Bundeswasserstraße Donau;

Planfeststellungsverfahren für den Ausbau der Wasserstraße und Verbesserung des Hochwasserschutzes Straubing – Vilshofen

Teilabschnitt 2: Deggendorf – Vilshofen, Donau-km 2282,5 bis 2249,9

Stellungnahme BUND Naturschutz in Bayern e.V.

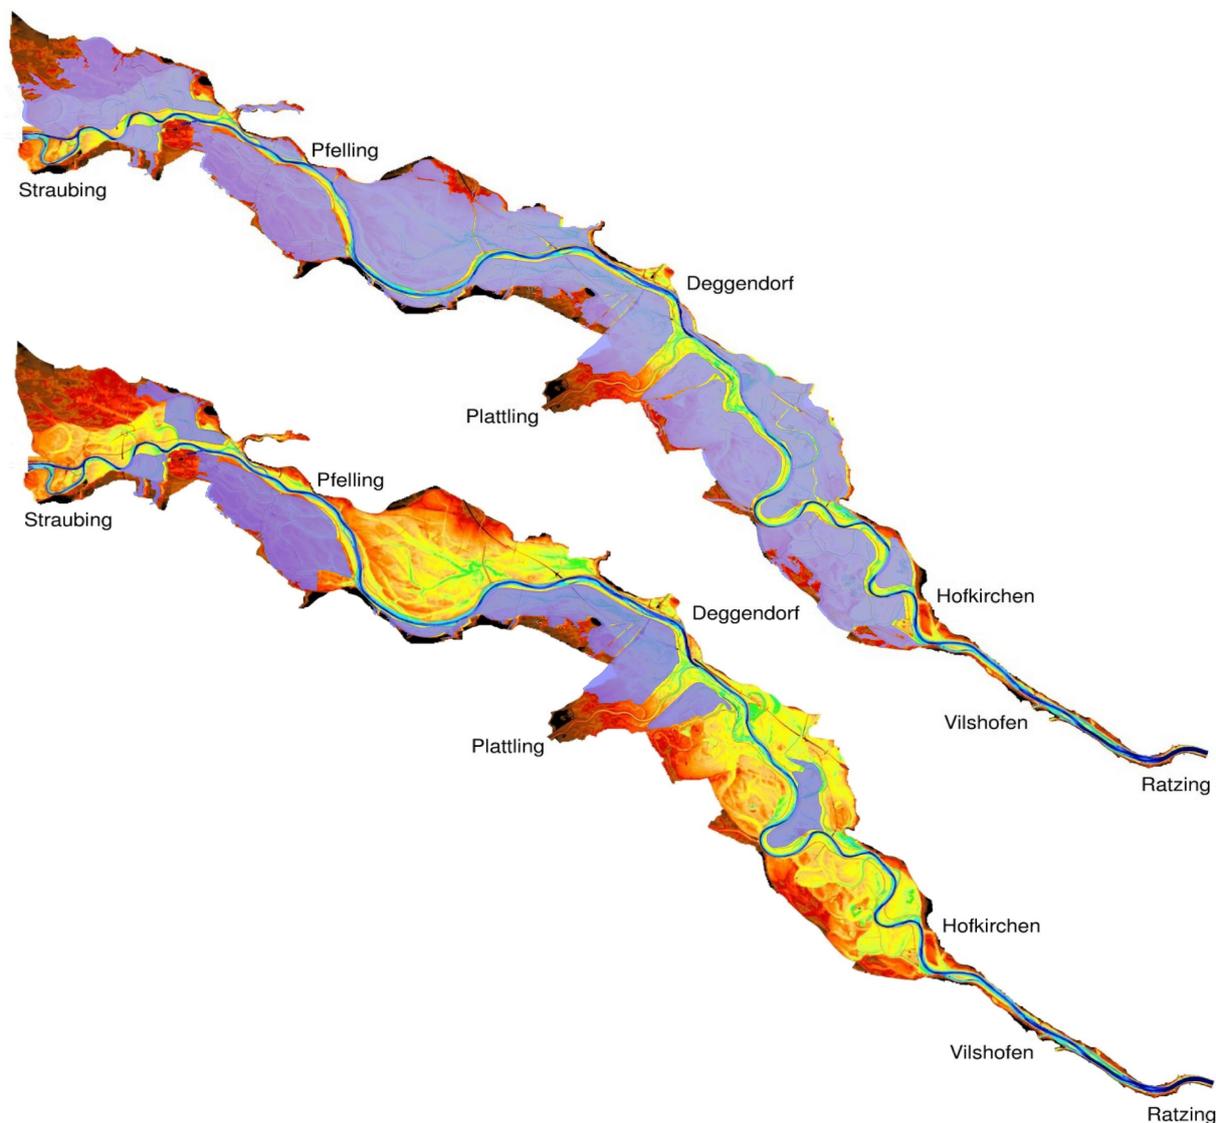
Der in den Variantenunabhängigen Untersuchungen enthaltene einschlägige Bericht B.I.6 wiederum macht zu den relevanten Größen (Berechnungsnetz, Rauheiten) ebenfalls lediglich pauschale Angaben oder stellt bestenfalls kleine exemplarische Planausschnitte dar. Die Aussagen und Berechnungen zum Ausgangs-Zustand wie auch die hydraulischen Berechnungen für Zwischen- und Ausbauzustand können unter diesen Bedingungen in Bezug auf das eingesetzte Modell nicht im Einzelnen nachvollzogen werden. Wir verweisen in diesem Zusammenhang auf unsere umfangreiche Auseinandersetzung mit der hydraulischen Modellierung im Zusammenhang mit dem sog. Vorlandmanagement; insbesondere sei betont, dass aus unserer Sicht Unstimmigkeiten vor allem hinsichtlich der verwendeten Rauheitsbeiwerte bzw. hinsichtlich der Kalibrierung des verwendeten Modells und hinsichtlich der korrekten Abbildung von Flächen mit unterschiedlichen Rauheiten nach wie vor nicht zweifelsfrei ausgeräumt sind.
